Mission régionale d'autorité environnementale
BOURGOGNE-FRANCHE-COMTÉ

**Avis de la Mission Régionale d'Autorité environnementale
de Bourgogne-Franche-Comté
sur le projet de schéma régional de raccordement au
réseau des énergies renouvelables (S3REnR)
de Bourgogne-Franche-Comté**

N°BFC-2021-3012

Cartographie du gisement potentiel d'énergie renouvelable pris en compte pour l'élaboration du S3REnR (source : extrait du dossier)

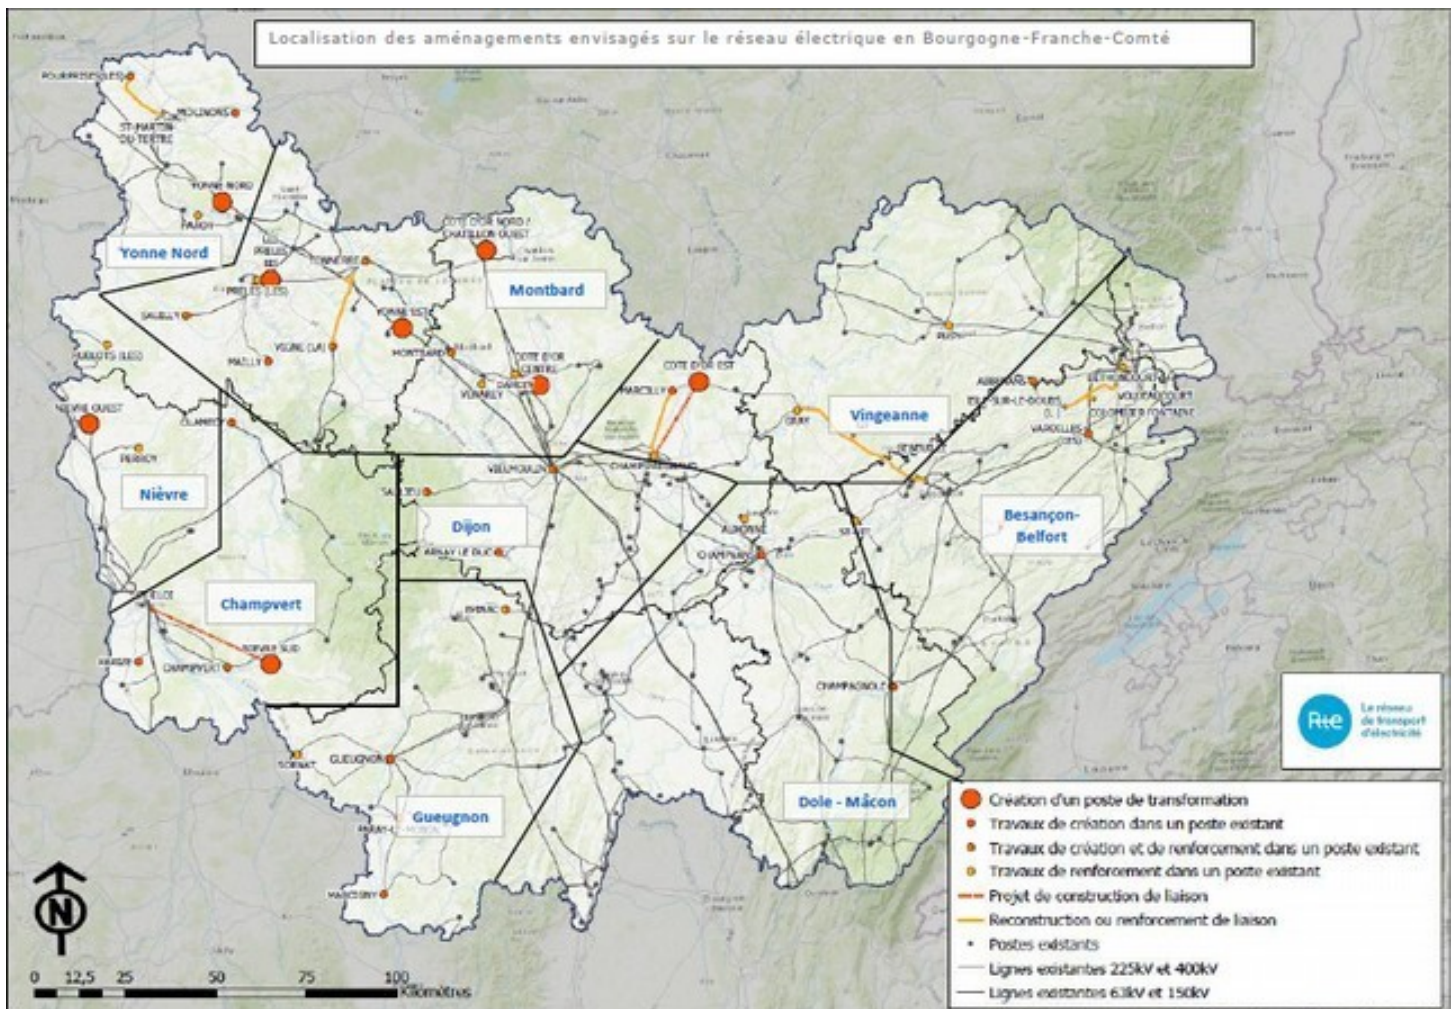
La méthodologie présentée en page 141 du rapport environnemental indique que la cartographie du gisement potentiel d'énergie renouvelable s'appuie sur un recensement des projets, croisé avec les données environnementales.

Les données environnementales utilisées et la manière dont elles ont été prises en compte ne sont pas détaillées. Le rapport environnemental indique par la suite qu'un processus itératif a notamment permis de prendre en compte les objectifs des PCAET, sans décrire la manière dont cela a été mis en œuvre.

Pour comparer les impacts positifs et négatifs de ce gisement, il est attendu la réalisation de plusieurs scénarios alternatifs portant sur le gisement d'énergies renouvelables par la territorialisation de la capacité globale fixée pour le schéma.

Ce gisement est un élément majeur du S3REnR, car il va vraisemblablement orienter la localisation des projets jusqu'à son échéance en 2030, les porteurs de projet prenant comme critère d'implantation l'existence d'un poste de raccordement à proximité et avec de la capacité. En l'absence de comparaison de scénarios de développement de ces énergies au niveau de la région, les impacts indirects du schéma ne semblent pas pouvoir être appréhendés dans toute leur mesure (cf. partie 4 du présent avis).

Des territoires sont peu couverts en projets de raccordement, malgré la présence d'un gisement identifié : la Haute-Saône et la Nièvre sont porteurs de projets d'énergie renouvelable mais peu d'infrastructures de raccordement au réseau sont prévues. Il serait utile de cartographier la production d'électricité permise par le schéma afin de la comparer à la carte du gisement. RTE indique dans le schéma la réalisation d'études en Haute-Saône. Celles-ci ne sont pas détaillées ni anticipées dans le rapport environnemental.

La MRAe recommande de comparer différents scénarios de développement des énergies renouvelables, prenant en compte les orientales nationales et régionales en matière de développement de ces énergies. Elle recommande d'anticiper et de prendre en compte les zones où le gisement est important et qui ne sont pas couvertes par des projets de raccordement.

Schéma de l'articulation du S3REnR avec les autres plans-programmes (extrait du dossier)

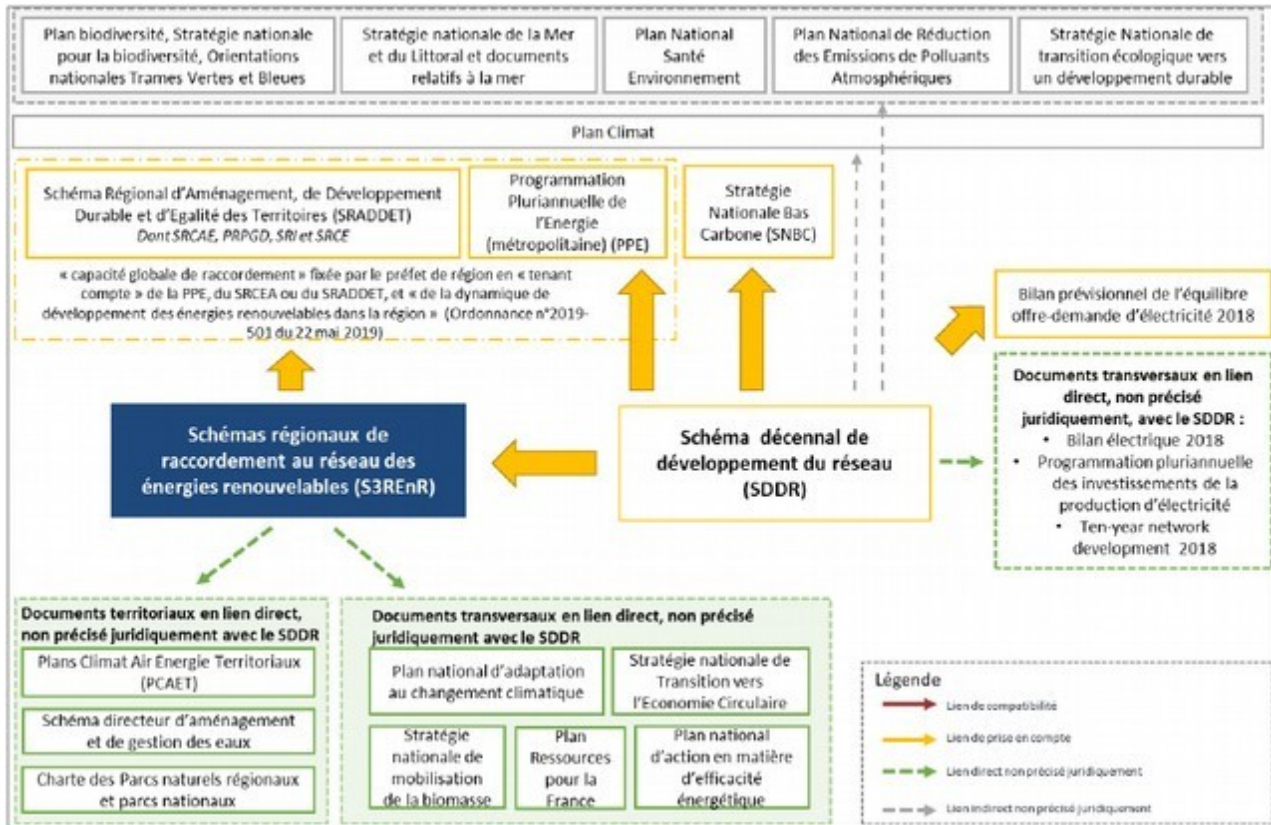
Le SRADDET doit être pris en compte par le S3REnR. La justification de cette articulation est décrite sommairement. Or, le SRADDET BFC cadre le développement des énergies renouvelables :

Ces orientations concernant la localisation à privilégier pour les projets d'énergie renouvelable doivent être prises en compte dans l'élaboration du S3REnR.

La MRAe recommande d'intégrer dans le S3REnR les orientations du SRADDET concernant les critères de localisation à privilégier pour les projets d'énergie renouvelable.
